Dibattito Pubblico
**CIRCONVALLAZIONE
FERROVIARIA TRENTO**

QUADERNO DEGLI ATTORI

OSSERVAZIONI AL PROGETTO INTEGRATO

a cura di Marco Chistè, gennaio 2022

Fig. 4. Rendering di progetto della futura stazione Trento Nord, fonte RFI.

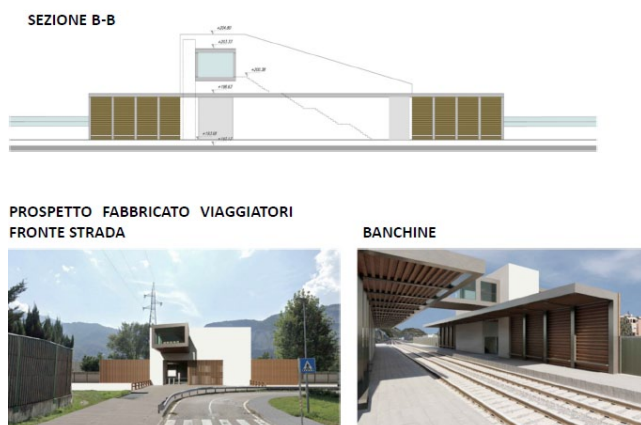
L'intervento proposto da RFI deve essere contestualizzato nel territorio, discusso e rapportato al luogo, agli accessi, alla visibilità e al sistema di interscambi (Fig. 4). L'errore da commettere è quello di prendere per buono l'intervento proposto da RFI senza una reale messa in discussione del progetto con il risultato di creare un oggetto più simile ad un edificio industriale che ad una stazione ferroviaria. Chiaramente si tratta di una bozza di indirizzo, poco approfondita, ma risulta essenziale in fase di progettazione definitiva ed esecutiva chiarire dove si trovano ad esempio gli spazi per il "Kiss&Ride" (sosta breve automobilistica per fare scendere i passeggeri), per il "Park&Ride" (i parcheggi di interscambio), le stazioni di ricarica elettriche delle E-Car, così come il parcheggio per le biciclette tradizionali e quelle elettriche. Ultima annotazione: sarebbe auspicabile un concorso di progettazione per definire gli interventi architettonici, stilistici e la tipologia delle stazioni da attuare su tutta la linea Nordus.

A titolo di esempio si veda l'intervento realizzativo della nuova stazione fieristica di Innsbruck (Fig.5), e la si metta a confronto con il progetto di RFI della stazione di Trento Nord.
